Teric Shearwater

Note sulla versione del firmware

VERSIONE 16 27.05.2019

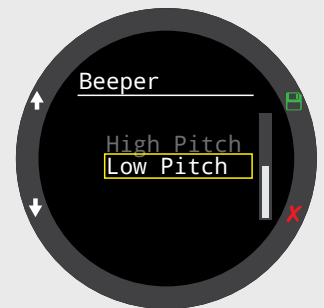
NEW Versioni tradotte. Attualmente disponibili per:

- 繁體中文 (cinese tradizionale)
- 简体中文 (cinese semplificato)
- 日本語 (giapponese)
- Español Spagnolo
- Una volta pronte, saranno aggiunte altre lingue.

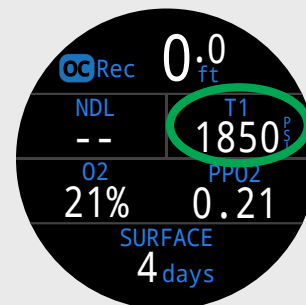
IMPROVE Nel formato Standard OC Rec, la TTS (in alto a destra) può essere sostituita da schermate alternative.
